Shearwater Petrel 1 und 2/Perdix/Perdix AI/NERD 2 Versionshinweise zur Firmware v71

VERSION 71 10.09.2019

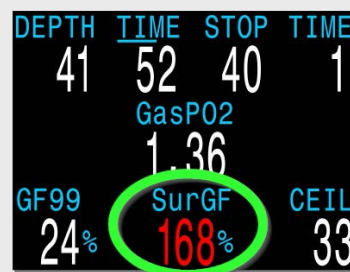
Anzeige „OberflGF“ hinzugefügt. Diese Anzeige zeigt den Gradient Factor, der gälte, wenn Sie sofort an die Oberfläche auftauchen würden. Dieser unterscheidet sich vom GF99, bei dem es sich um den Gradient Factor in der aktuellen Tiefe handelt. Die Anzeige ist wie folgt verfügbar:

Die Protokollierungsrate kann auf 2, 5 oder 10 Sekunden eingestellt werden.

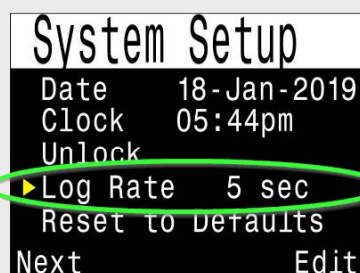
Die Protokollierungsrate kann auf 2, 5 oder 10 Sekunden eingestellt werden (zuvor waren es immer 10 Sekunden). Beachten Sie, dass Protokoll-Downloads bei einer schnelleren Protokollierungsrate etwas länger dauern könnten, da mehr Daten erfasst werden. Außerdem können auch weniger Protokolle gespeichert werden, bis eine Überschreibung erfolgt. Beispielsweise werden mit einer Protokollierungsrate von 10 Sekunden 1.000 Stunden gespeichert. Bei einer Rate von 2 Sekunden sind es nur 200 Stunden.

Neue Dekompressionsoptionen im OC Rec-Modus

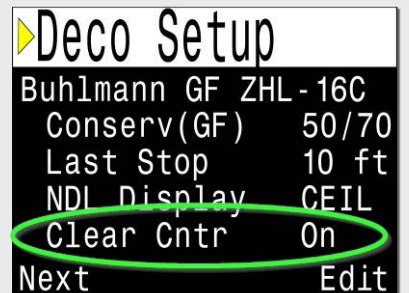
Der Benutzer kann nun benutzerdefinierte Gradient Factors im OC Rec-Modus einstellen. Zuvor standen im OC Rec-Modus nur feste Werte zur Verfügung.

Der Benutzer kann nun eine Tiefe von 6 m für den letzten Stopp im OC Rec-Modus auswählen. Zuvor fand der letzte Stopp im OC Rec-Modus immer bei 3 m statt.

Der Zähler „Dekompression beendet“ beginnt nach Dekompressionsende mit dem Zählen.

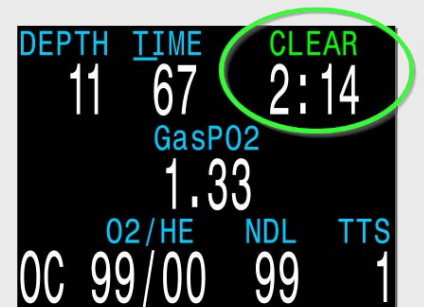
Die Hochzähloption „Dekompression beendet“ wurde hinzugefügt.

Wenn die Dekompression beendet ist, fängt dieser Zähler von 0 an zu zählen. Das ist hilfreich, um den Dekompressionsstopp nach den Pflichtstopps zu verlängern. Wenn der Tauchgang keine Dekompression erfordert, beginnt der Zähler mit Eintreten in die Sicherheitsstoppzone (d. h. bei einer Tiefe von weniger als 6 m).

Die Option „OC MOD PPO2“ (PO_2 für max. OC-Tiefe) ersetzt die Option für den maximalen PO_2 im offenen Kreislauf mit einem anderen Verhalten. Bitte lesen Sie die Beschreibung links!

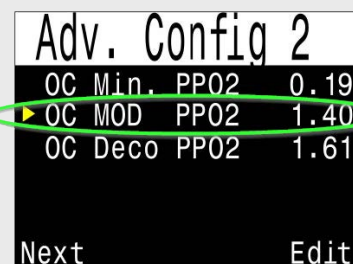
Im OC Tec-Modus wurden die Optionen für den PO_2 -Grenzwert geändert.

Die Option für den maximalen PO_2 im offenen Kreislauf wurde nun entfernt und durch die Einstellung „OC MOD PPO2“ (PO_2 für max. OC-Tiefe) ersetzt. Die Einstellung für die maximale Tauchtiefe gilt nur für die Tauchphase in maximaler Tiefe. Der Tauchcomputer wechselt automatisch zum Grenzwert „OC Deco PPO2“ (PO_2 in OC-Deko), wenn sich der Taucher 7,5 m von einem erforderlichen Dekompressionsstopp entfernt befindet. Der Grenzwert „OC Deco PPO2“ (PO_2 in OC-Deko) legt außerdem fest, wo die vorhergesagten Dekompressionsgaswechsel erfolgen. Wenn das aktuelle Gas einen Sauerstoffanteil von 80 % oder mehr enthält, wird ebenso der Dekompressionsgrenzwert verwendet, da das Gas als Dekompressionsgas angesehen wird.

Nach der Aktualisierung wird der Wert für „OC MOD PPO2“ (PO_2 für max. OC-Tiefe) auf 1,4 ATA geändert. Der Wert für „OC Deco PPO2“ (PO_2 in OC-Deko) bleibt unverändert. Die Standardwerte lauten wie folgt:

Der Befehl zur Peilungsmarkierung erfordert nun weniger Tastenbetätigungen.

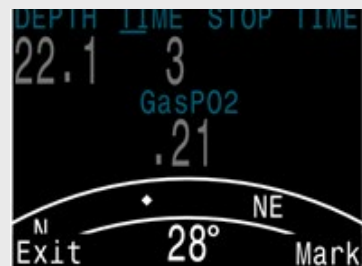
Das Menü der Kompasspeilungsmarkierung wurde verschoben, um die Tastenbetätigungen zu verringern. Der Kompass kann nun ebenfalls während der Peilung angezeigt werden. Betrieb: Während der Anzeige des Kompasses wird durch das Betätigen der linken Taste das Menü „Exit/Mark“ (Schließen/Markieren) aufgerufen. Mithilfe der rechten Taste erfolgt die Kompasspeilung, mithilfe der linken Taste wird der Bildschirm geschlossen und das Hauptmenü aufgerufen. Zuvor musste für die Kompasspeilung in die regulären Menüs gewechselt werden.

Wählen Sie auf der Seite „Bus Devices“ (Busgeräte) die Option „View“ (Anzeigen) aus, um weitere Informationen und Einstellungen anzuzeigen.

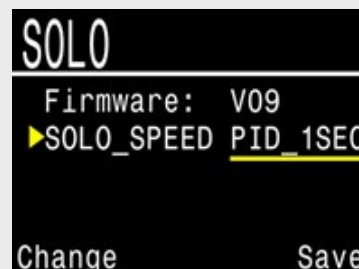
NEU Nur DiveCAN-Modelle
Hinzugefügte Unterstützung zur Änderung der Einstellungen für Peripheriekarten.

Bei der SOLO-Karte (Solenoid- und Sauerstoffcontroller) kann z. B. die Einstellung „Solenoid Speed“ (Solenoidgeschwindigkeit) angepasst werden. Öffnen Sie beim Petrel die Seite „Bus Devices“ (Busgeräte), um auf die Peripheriekarten zuzugreifen. Hier angezeigte Einstellungen können auf dem Peripheriegerät gespeichert werden.
